女川原子力発電所  
原子炉施設保安規定変更認可申請書  
補足説明資料②<sup>(原子炉設置許可申請書の取り扱い)</sup>

2022年8月5日  
東北電力株式会社

1. 女川原子力発電所周辺監視区域境界変更に伴う原子炉設置許可申請の要否について  
女川原子力発電所の安全対策工事に伴う工事エリアを確保するため、女川原子力発電所周辺監視区域境界南南西側の一部を拡張することとしている。この周辺監視区域境界の変更に関して、原子炉設置許可申請書の本文記載事項への影響について確認した。

第1.1-1図 敷地の概況図

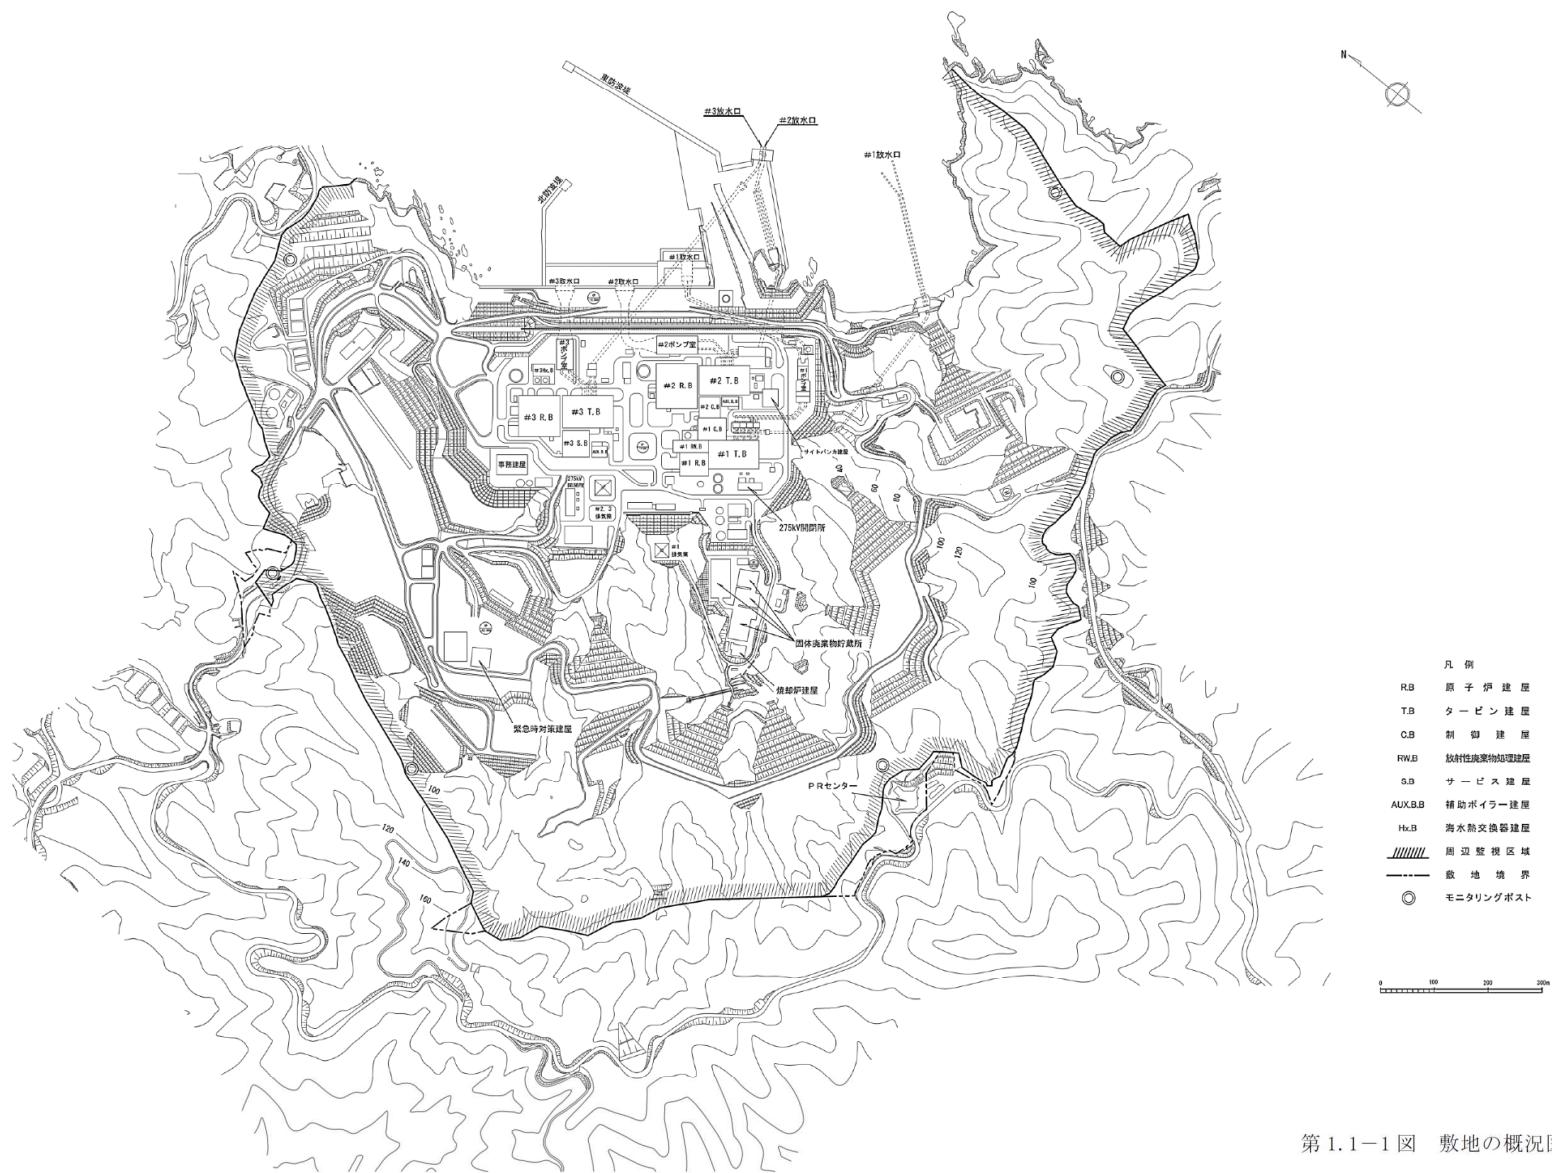
原子炉設置 許可申請書	図タイトル	影響有無	理由
申請書添付 参考図	第 2 図 発電所一般配置図		
添付書類六	第 1.1-1 図 敷地の概況図	あり	周辺監視区域境界の修正が必要。
	第 2.3-2 図 気象観測設備配置図（その 2）		
	第 3.4-1 図 敷地内地質調査位置図		
添付書類八	第 2.4-1 図 発電所一般配置図	あり	周辺監視区域境界の修正が必要。
	第 8.1-2 図 可搬型モニタリングポストの保管場所及び設置場所		
	第 8.1-3 図 可搬型放射線計測装置の保管場所及び使用場所		
	第 8.1-4 図 小型船舶の保管場所及び使用場所		
	第 8.1-5 図 代替気象観測設備の保管場所及び設置場所		
添付書類九	第 2.1-1 図 管理区域及び周辺監視区域図		
	第 5.1-1 図 線量計算地点図		
添付書類十 (追補)	第 1.17-2 図 可搬型モニタリングポストの設置場所及び保管場所		
	第 1.17-7 図 可搬型放射線計測装置の保管場所及び海水・排水試料採取場所		
	第 1.17-17 図 代替気象観測設備の設置場所及び保管場所

原子炉設置許可申請書の本文記載事項には変更はないが、「3. 原子炉設置許可申請書における周辺監視区域境界に係る記載と影響について」の表 3-2 に示す図面の修正については、事業者としての許可希望である 2022 年 12 月に向けて、現在審査中の特定重大事故等対処施設設置に係る原子炉設置変更許可申請書の補正に合わせて実施する。
